Bebauungsplan „Verlängerung Humperdinckstraße und Hohe Bell (Nr. 5/17)“

Stellungnahmen aus der frühzeitigen Beteiligung – Umweltrelevante Stellungnahmen

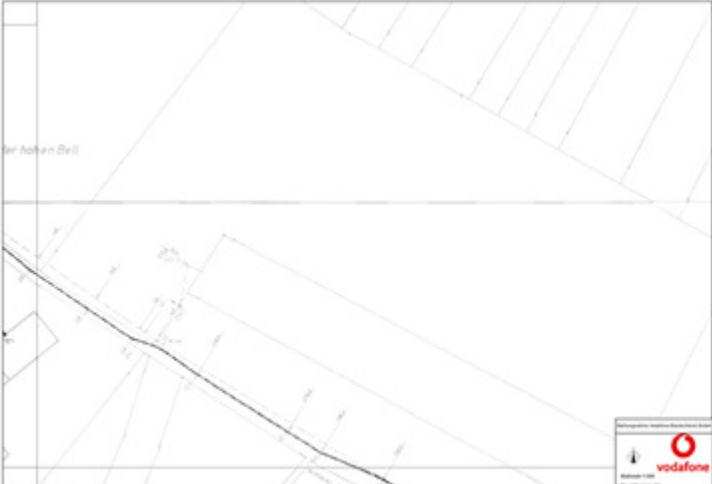
Nr.	Behörde	Inhalt der Stellungnahme	Fachliche Stellungnahme	Beschlussvorschlag
		<p>vorzunehmen.</p> <p>Besonders zu beachten ist, dass zur Sicherheit der Gasversorgung und um eine Gefährdung auf der Baustelle auszuschließen, im Schutzstreifenbereich der Gashochdruckleitungen Arbeiten nur nach vorheriger Einweisung durch einen Beauftragten der Creos Deutschland GmbH ausgeführt werden dürfen.</p> <p>Die Lagerung von Material und Aushub innerhalb des Schutzstreifens bedarf der vorherigen Zustimmung. Das Befahren bzw. Überqueren des Schutzstreifens mit schweren Fahrzeugen ist im Vorfeld mit dem Beauftragten der Creos Deutschland GmbH abzustimmen. Gegebenenfalls sind zusätzliche Sicherheitsvorkehrungen zu treffen. Die Aufstellung von Krananlagen und anderen schweren Geräten muss grundsätzlich außerhalb des Schutzstreifens erfolgen.</p> <p>Wir bitten Sie den Bestand der Leitung einschließlich des Schutzstreifens sowie die Auflagen der beiliegenden „Anweisung zum Schutz von Gashochdruckleitungen“ der Creos Deutschland GmbH in den Bebauungsplan zu übernehmen.</p> <p>Die Übernahme der Gashochdruckleitung in den Bebauungsplan entbindet Sie nicht davon, weitergehende Detailplanungen erneut mit uns abzustimmen.</p> <p>Wir weisen besonders darauf hin, dass die Zustimmung für Arbeiten im Leitungsbereich unter Beifügung von Plänen (Lagepläne, Grundrisse, Querprofile usw.) rechtzeitig, mindestens jedoch 20 Werktagen vor Beginn der Arbeiten, bei der Creos Deutschland GmbH schriftlich zu beantragen ist.</p> <p>Bitte beachten Sie: Die Planunterlagen haben eine Gültigkeit von max. 6 Monaten. Wurde bis dahin keine Einweisung vor Ort durchgeführt, so ist die Anfrage vor Beginn von Baumaßnahmen erneut und unter dem vergebenen Aktenzeichen zu stellen.</p> <p>Ansprechpartner für Rückfragen: Creos Deutschland GmbH Technisches Büro Frankenthal</p>	<p>Die Planzeichnung des Bebauungsplanes beinhaltet die bestehende Gasleitung. Der nebenstehende Schutzstreifen ist zu berücksichtigen und in der Planung in einer Breite von beidseitig 4,0 Metern einzuarbeiten. Die Hinweise zur Anweisung zum Schutz von Gasleitungen werden zur Kenntnis genommen und redaktionell ergänzt.</p>

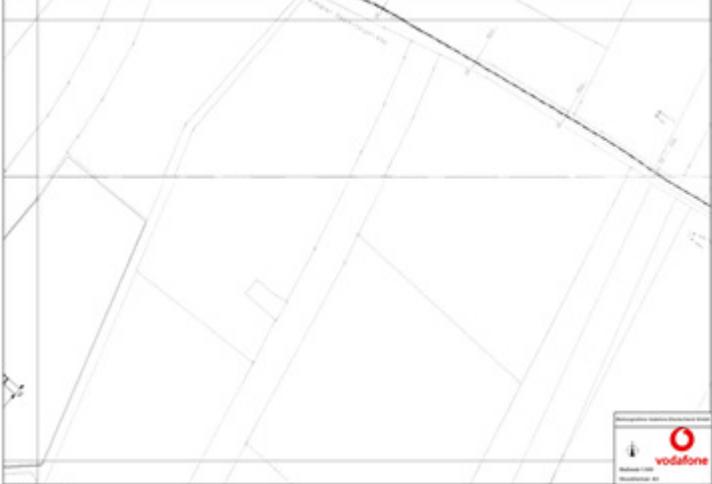
7	LBM, Bad Kreuznach (Schreiben vom 03.08.2022)	<p>Durch die vorliegende Bauleitplanung, mit der seitens der Stadt Bad Kreuznach am südöstlichen Stadtrand die Entstehung eines neuen Wohngebietes, angrenzend an die bestehende Bebauung entlang der Stadtstraßen „Weyroth“, „Hohe Bell“ und der „Humperdinckstraße“ sowie angrenzend an den Bebauungsplan „In den Weingärten“ vorgesehen ist, werden keine direkten Belange unseres LBM Bad Kreuznach an klassifizierten Straßen unseres Zuständigkeitsbereiches berührt.</p> <p>Unsere Zustimmung zur Aufstellung des Bebauungsplanes in der vorliegenden Form ergeht hiermit unter Beachtung der nachfolgend aufgeführten Bedingungen:</p> <ul style="list-style-type: none"> - Bei der verkehrlichen Erschließung des Plangebietes über das bestehende und zu erweiternde Stadtstraßennetz, das außerhalb des räumlichen Geltungsbereiches des Bebauungsplanes eine Verknüpfung mit dem klassifizierten 	<p>Durch die geplante Neuentwicklung werden rund 630 Kfz-Fahrten pro Werktag erzeugt. Dies führt zu 48 Kfz in der vormittäglichen und 70 Kfz in der nachmittäglichen Spitzenstunde. Demnach wurde die Leistungsfähigkeit an der Alzeyer Straße berechnet. Hierbei ergaben Berechnungen, dass die geringen Neuverkehre des Wohnquartiers Humperdinckstraße zu keinen Leistungsfähigkeitsproblemen an den untersuchten Knotenpunkten entlang der Alzeyer Straße führen. Ebenfalls sind keine spürbaren Verschlechterungen der</p>	<p><i>Die Hinweise werden zur Kenntnis genommen und sind auf den nachgelagerten Ebenen entsprechend zu berücksichtigen.</i></p> <p><i>Die Hinweise des Bebauungsplanes sind bzgl. des aktualisierten Verkehrsgutachtens und den nebenstehenden Hinweisen ergänzt.</i></p>

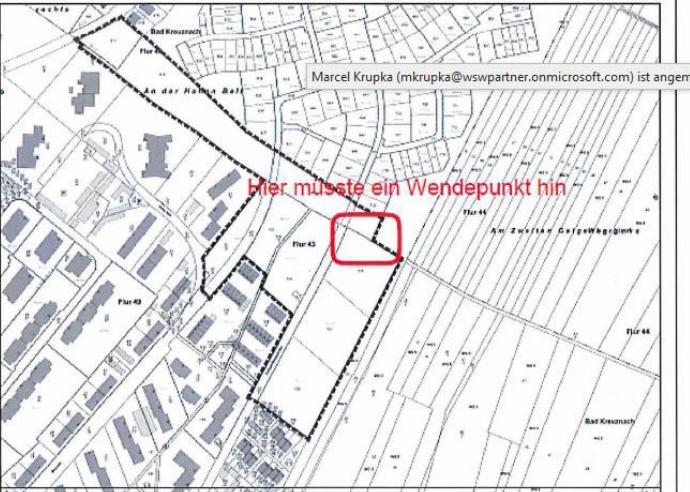
Nr.	Behörde	Inhalt der Stellungnahme	Fachliche Stellungnahme	Beschlussvorschlag
11	Vodafone, Trier (Schreiben vom 09.08.2022)	<p>Im Planbereich befinden sich Telekommunikationsanlagen unseres Unternehmens, deren Lage auf den beiliegenden Bestandsplänen dargestellt ist. Wir weisen darauf hin, dass unsere Anlagen bei der Bauausführung zu schützen bzw. zu sichern sind, nicht überbaut und vorhandene Überdeckungen nicht verringert werden dürfen.</p> <p>Sollte eine Umverlegung oder Baufeldfreimachung unserer Telekommunikationsanlagen erforderlich werden, benötigen wir mindestens drei Monate vor Baubeginn Ihren Auftrag an mitverlegung.tfr-sw@vodafone.com, um eine Planung und Bauvorbereitung zu veranlassen sowie die notwendigen Arbeiten durchführen zu können.</p> <p>Wir weisen Sie ebenfalls darauf hin, dass uns ggf. (z.B. bei städtebaulichen Sanierungsmaßnahmen) die durch den Ersatz oder die Verlegung unserer Telekommunikationsanlagen entstehenden Kosten nach § 150 (1) BauGB zu erstatten sind.</p> 	<p>Die Hinweise werden zur Kenntnis genommen und werden redaktionell in die Hinweise in den Bebauungsplan mitaufgenommen. Sie betreffen die nachgelagerten Planungsebenen und sind dort entsprechend zu berücksichtigen.</p>	<p><i>Die Hinweise werden zur Kenntnis genommen und redaktionell ergänzt.</i></p>

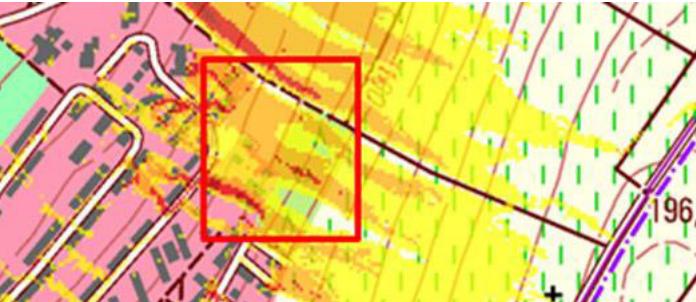
18	Landwirtschaftskammer Rheinland-Pfalz, Bad Kreuznach (Schreiben vom 23.08.2022)	<p>Zu o.g. Vorhaben bestehen seitens der Landwirtschaftskammer Rheinland-Pfalz grundsätzlich keine Bedenken. Die Erschließung für das geplante Baugebiet erfolgt von der Dürerstraße und mündet in einen Wirtschaftsweg, welcher die Weinbauflächen „Am Zweiten Galgenbergerweg links“ etc. von städtischer Seite her erreichen lässt. Da die meisten Winzer/ Landwirte mit ihren landwirtschaftlichen Geräten aus dem Weinberg in Richtung Hackenheim abfahren, wäre eine geeignete Wendefläche (siehe Skizze als Anlage) sinnvoll.</p> <p>Bislang existiert eine provisorische Wendemöglichkeit, welche im Zuge dieser Baumaßnahme ausgebaut werden könnte. Bei einer möglichen Planung sind wir unbedingt zu beteiligen.</p> <p>Die Pflanzliste ist unbedingt auf mögliche Wirtspflanzen der</p>	<p>Die verkehrliche Erschließung des Plangebiets sowie den Anschluss an die angrenzenden landwirtschaftlichen Flächen wurden mit der Stadt Bad Kreuznach abgestimmt, wonach die Wegeverbindungen in die umliegenden landwirtschaftlichen Flächen dauerhaft erhalten bleiben und gesichert werden. Der von der Dürerstraße abzweigende Wirtschaftsweg bleibt bei Umsetzung des Konzeptes erhalten und bis zur Verlängerung der Humperdinckstraße als neue Verbindungsstraße ausgebaut und danach als Wirtschaftsweg weitergeführt. Die angedachten Straßenbreiten sind zudem für einen landwirtschaftlichen Verkehr ausreichend dimensioniert. Insgesamt bleiben also die Wegeverbindungen zu den</p> <p><i>Aus den nebenstehenden Gründen wird an den Planinhalten festgehalten. In den Pflanzlisten werden wie nebenstehend aufgeführt alle Kirschartigen Gewächse entfernt. Die sonstigen Hinweise werden zur Kenntnis genommen.</i></p>
